NYHET **Nya bakaxeln "Carbon" som standard!**

Från och med **1:a Januari 2009** kommer alla rullstolar av modell **Panthera S2 (inkluderar S2, S2 kort och S2 large)**, **S2 swing (inkluderar S2 swing och S2 swing kort)**, **U2 och Bambino** levereras med den nya standardbakaxeln **"Carbon"** tillverkad i kolfiber. Undantaget är *Panthera Micro* och *BT* och *U2 light*.

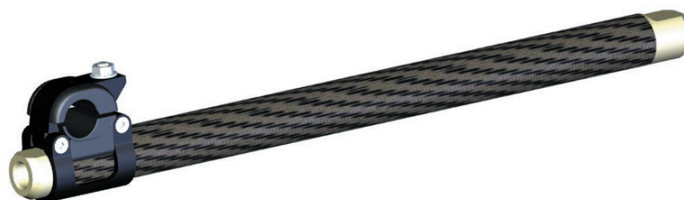
Den nya bakaxeln **"Carbon"** har fördelar som **låg vikt, är lätt att montera och justera samt ökad livslängd**. Den har även fått en **ökad styvhet** jämfört med den gamla vilket ger **bättre köregenskaper** på rullstolen. Dessutom kommer nya **"Carbon"** att ha **samma pris** som den gamla. Den gamla bakaxeln kommer att finnas kvar som reservdel.

För att höja stolen finns det förhöjningssatser i steg om 10 mm upp till 70 mm höjning av bakaxeln. **"Carbon"** finns till alla stolsbredder och även i längder mellan våra standardstorlekar vilket gör distanser överflödiga.

Även rullstolar som tidigare haft camberaxel som standard, sittbredd 45 och 50 cm, kommer att få **"Carbon"** som standard istället.

För att sänka stolen används den nya bakaxeln och i vissa speciella fall även den gamla, och vid cambervinklar över 2 grader används fortfarande camberaxeln.
